Gutachtliche Stellungnahme Nr. 2204/2731B

BV Satzungsverfahren zur Aufstellung des Bebauungsplans Nr. 33 "Lohbach-Freystädter Straße"

Betreff: Lärmschutzmaßnahme

Bild 3: Berechnung bei neuer Lage der Lärmschutzwand (3 Meter weggerückt von der Grundstücksgrenze)

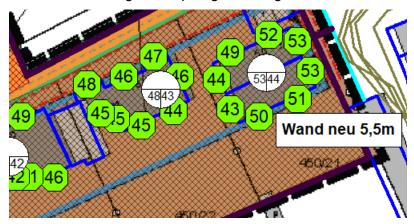
Daher muss das Gebäude auf dem Bauhofgelände min. drei Meter von der Grundstücksgrenze Richtung Osten weggerückt werden. Ich habe Ihnen in der Skizze mit grüner Linie die neue Lage des Lückenschlusses dargestellt.

Die neue Situation wurde rechnerisch mit folgenden Ergebnissen überprüft:

Die veränderte Lage der Lärmschutzwand führt rechnerisch im direkten Umfeld zu einer Verringerung der Beurteilungspegel um 1 dB, auf weiter zurückliegende Immissionsorte hat diese keinen Einfluss. Die Veränderung der Maßnahme hat somit sowohl während des Tag- noch des Nachtzeitraums keinen Einfluss auf die Beurteilung. Die vorgeschlagene Verschiebung ist daher aus gutachtlicher Sicht möglich. Die Errichtung einer Unterstellhalle mit Überdachung in gleicher Höhe würde ebenfalls zu einer Verbesserung führen.
